Second opinion inzake beroep Kuijpers onroerend goed BV, Witveldweg 35 te Grubbenvorst

projectnr. : 20150361
Bestemd voor : Wösten juridisch advies, mr. V. Wösten
Afkomstig van : De Roever Omgevingsadvies,
drs. ing. C. den Hertog en ir. J.R. Brouwer
Datum : 9 maart 2015

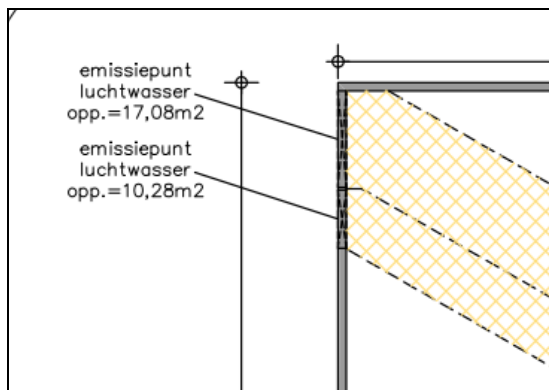
Het gevolg hiervan is dat de geluidsvoorschriften niet kunnen worden nageleefd. Om een rekenvoorbeeld te geven: in voorschrift 8.2 is voor CP3 (50 meter zuid) een grenswaarde van 34 dB(A) opgenomen. De bijdrage van de luchtwasser van stal 2 (bronnen 86 en 87) leveren samen al een bijdrage van 21 dB(A). Als deze wordt verhoogd met 29 dB kan al worden gerekend op een $L_{Ar,LT}$ van 50 dB(A) en wordt de grenswaarde met 16 dB overschreden. Bovendien zal ter plaatse van woningen in de omgeving de richtwaarde worden overschreden.

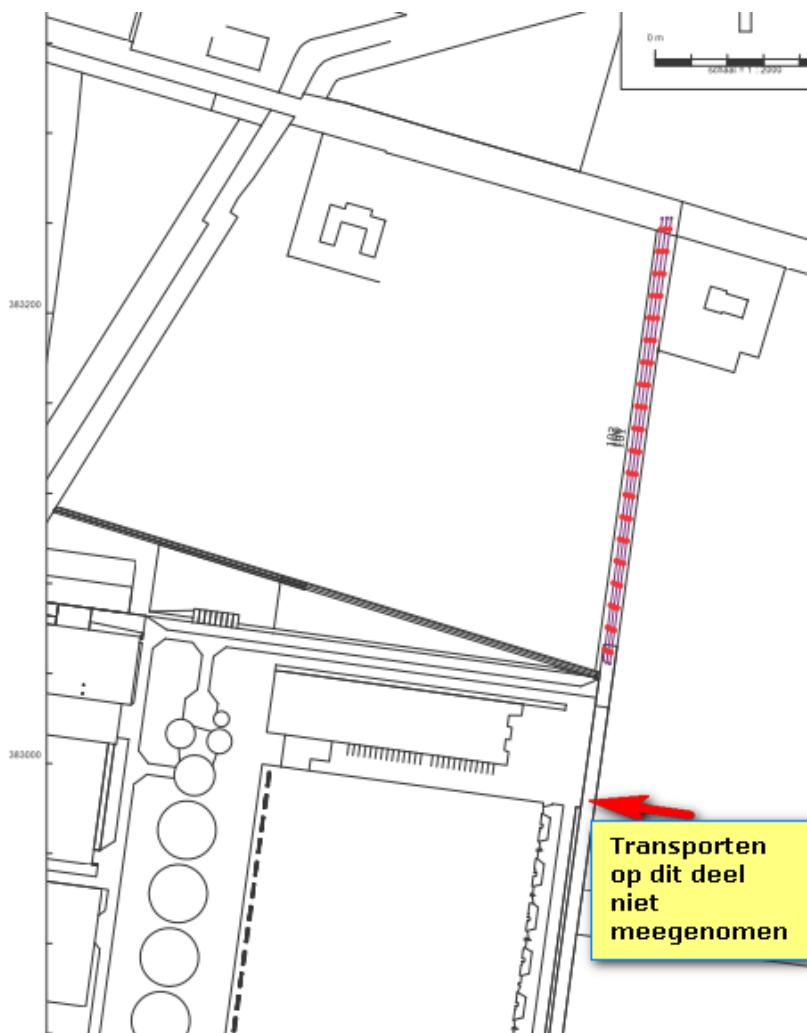
De transportbewegingen op het gedeelte van de "toegangsweg bedrijf" dat ligt tegen het bouwblok van het bedrijf zijn niet meegenomen in het rekenonderzoek. Het betreft hierbij ook het nachtelijk transport bij het vullen de voersilo's (mobiele bron 01).

Bij de berekeningen in het geluidrapport zijn alleen de bewegingen op de ontsluitingsweg naar de Witveldweg meegenomen, zoals blijkt uit onderstaande afbeelding (blz 73 van 122 van rapport).

Ingeval deze bewegingen over de toegangsweg, op de milieutekening aangeduid als "erfverharding terrein", moeten worden beschouwd als directe hinder, dan wordt de de gestelde grenswaarde voor maximale niveaus bij rekenpunt CP2 ("rekenpunt 50 meter oost") overschreden en wordt ook de grenswaarde bij de woning Witveldweg 33 overschreden.
